ОБЩИНА СВИЩОВ

РАЗЯСНЕНИЯ ПО УСЛОВИЯТА НА ОБЩЕСТВЕНА ПОРЪЧКА С ПРЕДМЕТ:

„Доставка на офис оборудване и обзавеждане“ по Проект „Правото на труд – право за достоен живот“, по Договор №BG05M9OP001-2.005-0005-C01/10.04.2017 г., по ОПРЧР и за Община Свищов“, обявена с №00753-2017-0026 в Регистъра на обществените поръчки.

„Моля да дадете разяснение относно техническата спецификация, позиция № 7, а именно – Парапет, алуминиев-двоен /11,5 метра/ и ръкохватка единична-/10 метра/.

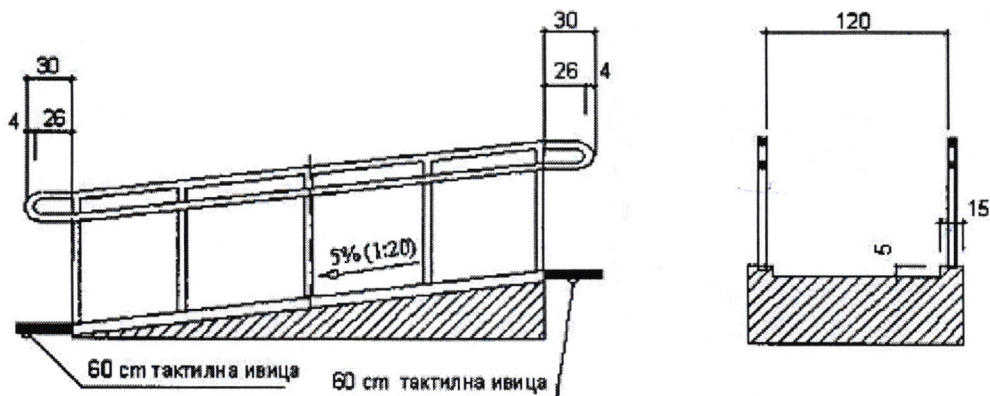
- Какво имате предвид по двоен парапет?
- Парапетът трябва ли да има вертикална решетка?
- Каква е височината на парапета?
- Ръкохватката върху какво ще бъде поставена?“

За позиция № 7 от Техническата спецификация, следва да се имат предвид следните параметри:

Парапет алуминиев – двоен (11,50 метра) и ръкохватка единична – алуминиева (10,00 метра).

1. Да се достави Парапет алуминиев – двоен (11,50 метра) – Да отговаря на изискванията на Наредба № 4 от 1 юли 2009 г. за проектиране, изпълнение и поддържане на строежите в съответствие с изискванията за достъпна среда за населението, включително за хората с увреждания – чл. 16, ал. 1, т. 5 и 6.
